Vysvetlenie súťažných podkladov č. 1 až 16

Vo verejnom obstarávaní na predmet zákazky „**Nákup svietidiel verejného osvetlenia – Balík 02**“, vyhlásenej vo Vestníku verejného obstarávania 245/2021 pod značkou 50491 – MST, boli doručené nasledovné otázky:

Kritérium č. 2 - Ukazovateľ príkonovej hustoty PDI (Príloha č. 2 SP):

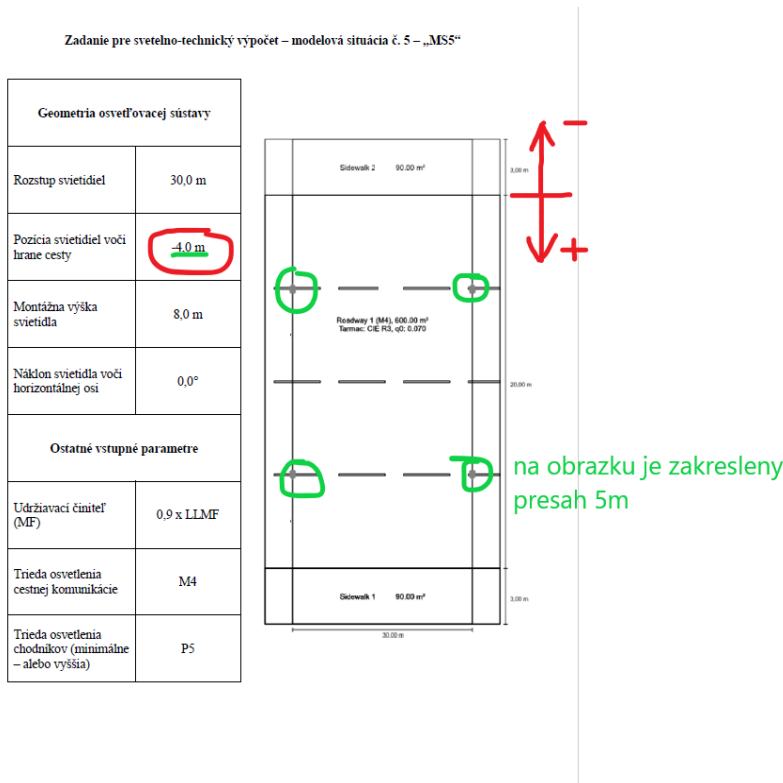
Vysvetlite, prosím, ako pridať hodnotu do stĺpca „Udržiavaná priemerná hodnota horizontálneho osvetlenia“? V modelových situáciách sa vozovka počíta v cd/m² a chodník v lx. Ako je možné spojiť tieto dve hodnoty?

V danom prípade sa javí ako vhodnejšie použiť konečnú hodnotu PDI, ktorá je vypočítaná výpočtovým softvérom (Dialux/Relux).

Uchádzač pri stanovení hodnoty „Udržiavaná priemerná hodnota horizontálneho osvetlenia“ bude postupovať v súlade s STN EN 13 201-5¹, pričom tento výsledok preukáže výstupom z výpočtového softvéru. Verejný obstarávateľ si vyhradzuje právo tieto hodnoty overiť využitím poskytnutých zdrojových súborov ku svietidlám vlastným výpočtovým softvérom.

¹ Pre triedy osvetlenia s jasom ako návrhovým kritériom (triedy M) sa udržiavaná priemerná horizontálna osvetlenosť (E) potrebná pri výpočte príkonovej hustoty (D_p) musí určiť ako priemerná hodnota intenzít osvetlenia vypočítaných v rovnakej sieti bodov, aká sa použila na výpočet jasu v súlade s EN 13201-3
